Wyjaśnienie treści Specyfikacji warunków zamówienia

Dotyczy: postępowania prowadzonego w trybie podstawowym na podstawie art. 275 pkt. 1 ustawy
Prawo zamówień publicznych pn. „**Budowa budynku mieszkalnego wielorodzinnego przy ul. Polnej 16 w Ustce (budynek B-4)**”,

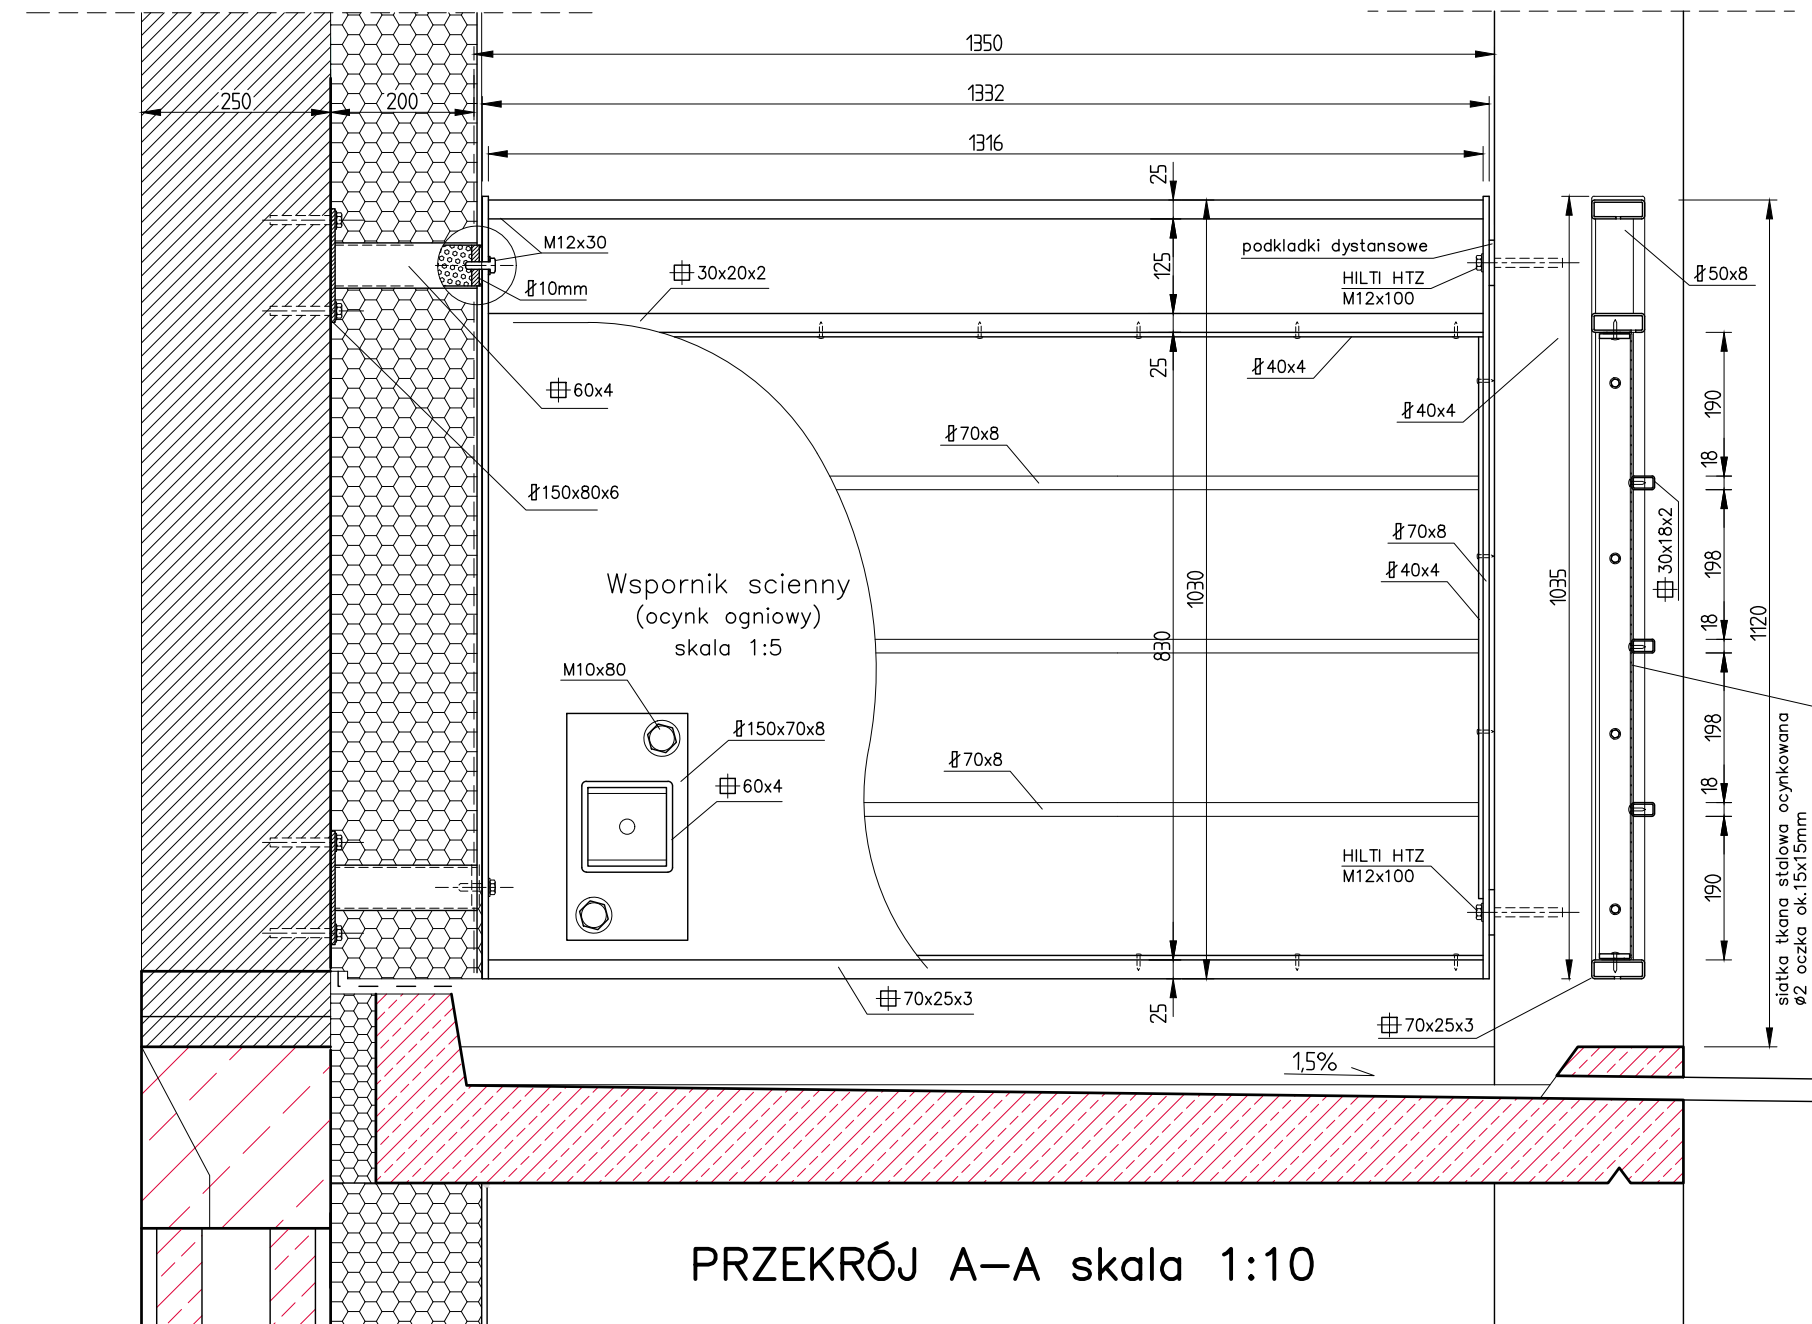
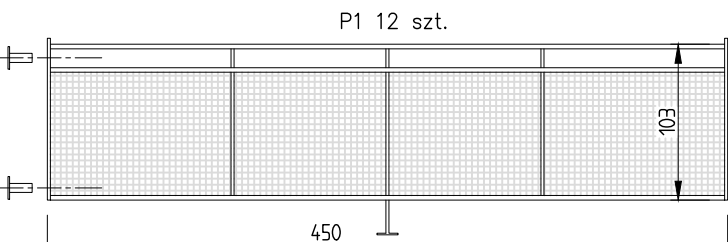
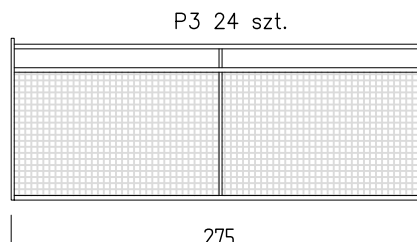
2. W dokumentacji technicznej brak jest rysunków balustrad - prosimy o uzupełnienie dokumentacji.

Rysunki balustrad zostały udostępnione na stronie internetowej postępowania. Stanowią element załącznika Nr 8 do SWZ – Dokumentacji projektowej: 3. Projekty techniczne – Projekt techniczny – Architektura – rysunek nr B1, B2 i ~~B4~~. Dodatkowo- załączamy je pod wyjaśnieniami.
